**AVIS RELATIF À LA PROTECTION
CONTRE LES EVENTUELS EFFETS NOCIFS ET NUISANCES
PROVOQUÉS PAR LES RAYONNEMENTS NON IONISANTS
GÉNÉRÉS PAR DES ANTENNES ÉMETTRICES STATIONNAIRES**

Commune : AUBANGE - Exploitant : CITYMESH

Référence exploitant : LX06418_A

Rapport n° 3741 / 2024

Figure 1 : Vue en plan des lieux de séjour et des points de contrôle

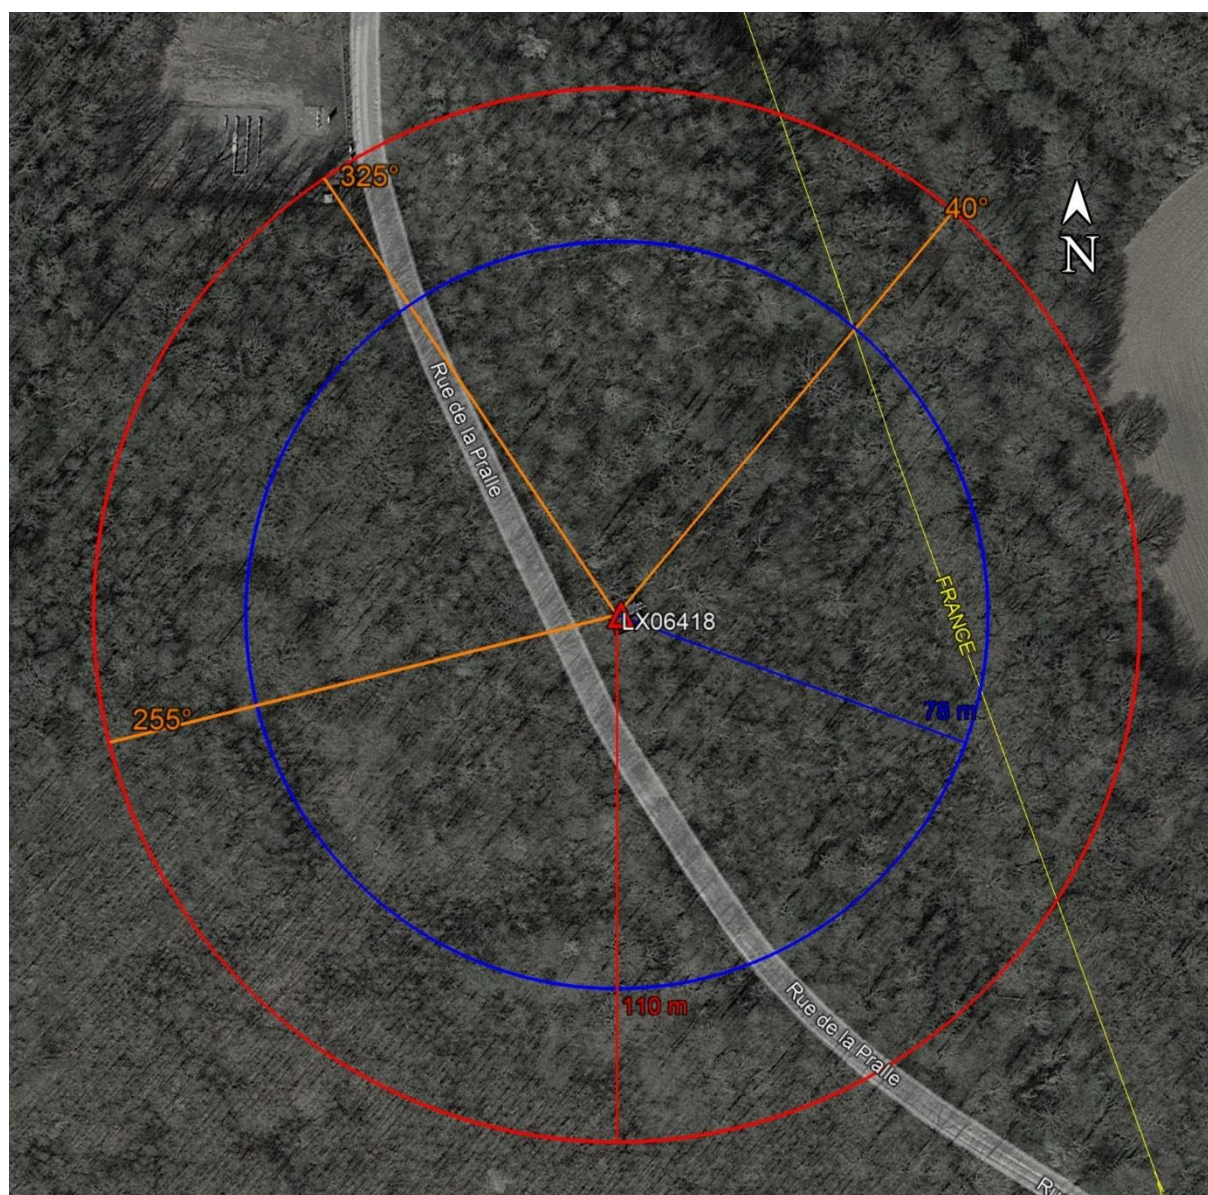
N° point de contrôle	LS	Atténuation (dB)	Indice d'exposition relatif à la limite par installation IE_i
Aucun lieu de séjour ne se trouve dans la zone où la limite d'immission pourrait être atteinte

En ce qui concerne les antennes de l'installation mentionnées dans le tableau 1, la distance maximale à laquelle la limite pourrait être atteinte, à l'extérieur, est égale à 108,9 m. S'il n'y a pas de LS à une distance inférieure, les antennes respectent forcément la limite d'immission.

Dans le cas des LS situés à l'intérieur des bâtiments, une atténuation d'obstacle est prise en compte et il en résulte que la distance maximale à laquelle la limite pourrait être atteinte se réduit à 77,1 m.

Figure 2 : Vue en plan des installations d'antennes dans un rayon de 300 mètres autour de l'installation faisant l'objet de la demande d'avis

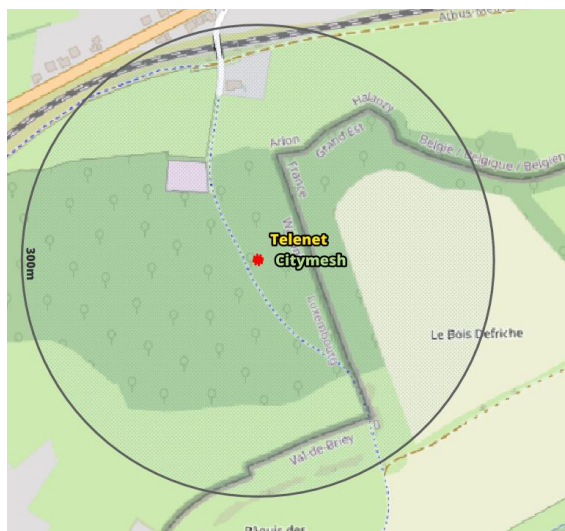
- il y a au plus 4 installations d'antennes émettrices stationnaires présentes dans la zone d'évaluation de 300 mètres de rayon représentée dans la figure 2, y inclus l'installation référencée dans le paragraphe 2 : la limite cumulative définie à l'article 4, §2 du décret est nécessairement respectée dans les lieux de séjour à l'intérieur de la zone d'évaluation de 300 mètres de rayon ;

Compte tenu des considérations ci-dessus, il apparaît que l'intensité du rayonnement électromagnétique généré, dans les lieux de séjour situés dans un rayon de 300 mètres autour de l'installation référencée dans le paragraphe 2, par l'ensemble des antennes émettrices stationnaires de l'ensemble des exploitants du même site d'antennes émettrices stationnaires respecte la limite fixée à l'article 4, § 2 du décret.
